Hospital Universitario San Juan de Dios y Materno Infantil

Pre Modelo de expediente Histórico por edificio

Recomendaciones generales PEMP

Recomendaciones PEM
RUBEN HERNANDEZ MOLINA

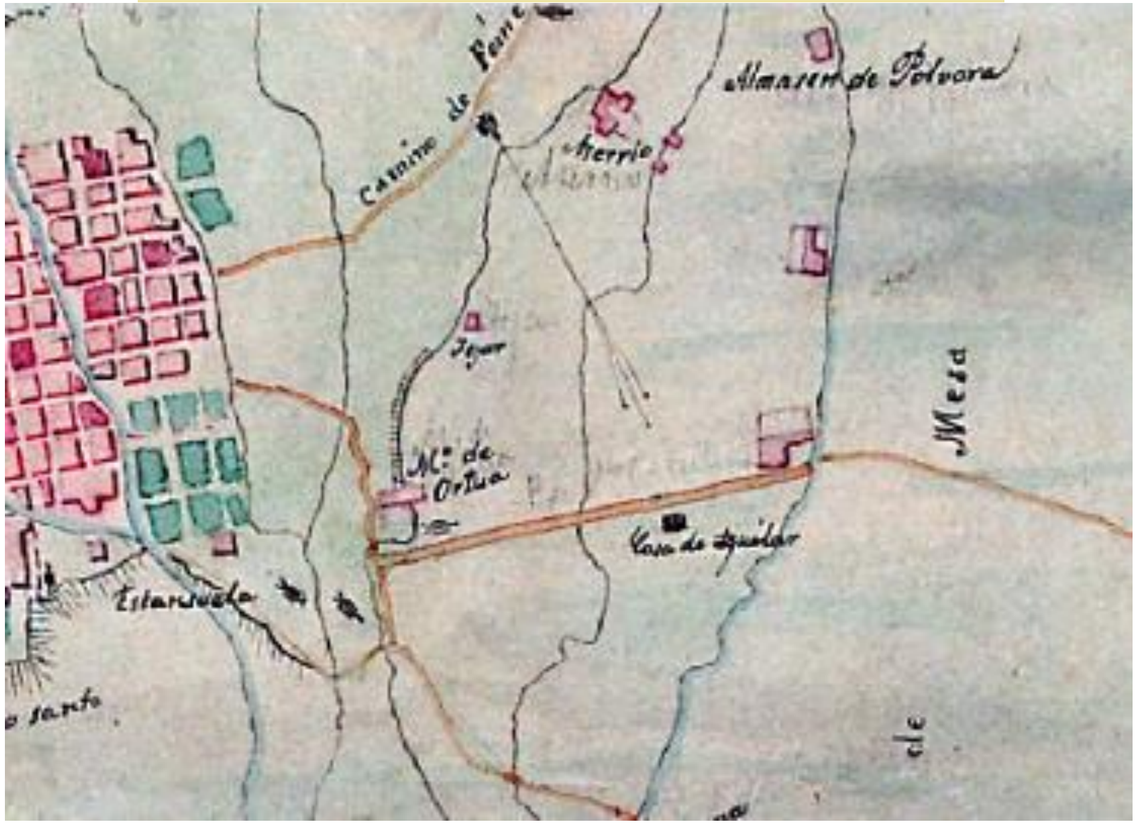
5. Revisar y/o replantear las formas y perímetros de los parqueaderos subterráneos propuestos que afectarán la huella de la quebrada y/o los restos del molino, definir sus cubetas.

8. La propuesta del plano 33 se debe revisar ya que existe un plano de desagües que al hacerse esta excavación para parqueaderos colapsaría o generaría grandes traumatismos en las instalaciones actuales de aguas negras de todo el hospital. Pues partiría el lote en dos
